BRUXELLES. Palais de Justice (arch. J. Poelaert)

AVIS PRÉALABLE: Aménagement réversible des rampes côté rue des Minimes (partie gauche)

Avis de principe de la CRMS

Schéma et localisation du projet - Documents extraits du dossier de demande

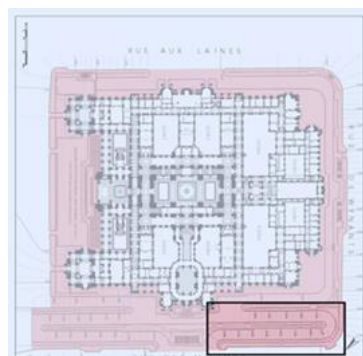
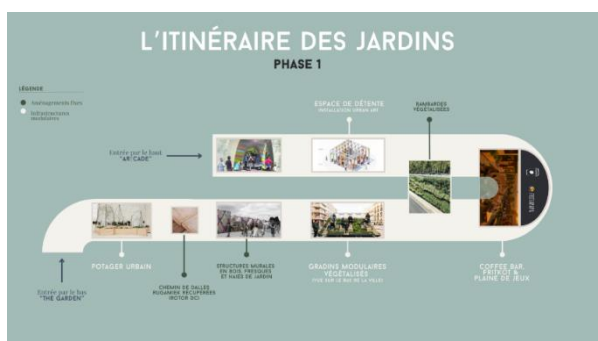
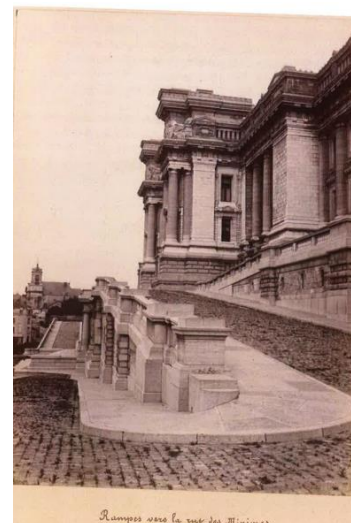
La CRMS peut, sur le principe, souscrire à l'activation et à l'usage des rampes et terrasses du Palais. Le projet est actuellement à un niveau d'esquisse ou de concept, sans prise en compte concrète de la réalité du site. La CRMS estime toutefois déjà, à ce stade, que les intentions présentées risquent de mener à une proposition qui ne sera pas en adéquation avec la haute valeur patrimoniale des abords du Palais de Justice. Elle émet dès lors une série de recommandations générales visant à encadrer la démarche d'un point de vue patrimonial, afin de concilier les usages contemporains avec la mise en valeur de ce lieu exceptionnel.

Images de références des installations – extr. du dossier de demande

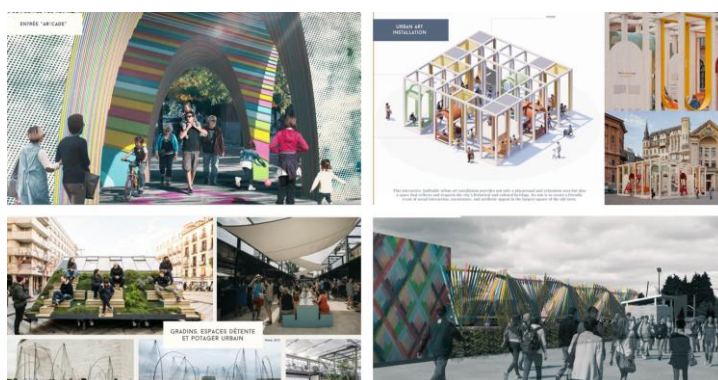
Un tel projet doit dans tous les cas impérativement se fonder sur une connaissance approfondie des abords et une bonne compréhension de leurs caractéristiques architecturales, urbanistiques et paysagères, que les nouveaux aménagements ne devront en aucun cas altérer. À ce stade, la juxtaposition d'aménagements et dispositifs variés (installations semi-fixes nécessitant des ancrages, fonctions Horeca impliquant des sanitaires...), parfois d'une échelle inappropriée et sans lien avec l'expression du lieu, risquerait de nuire à la lisibilité des abords et des perspectives vers le Palais.
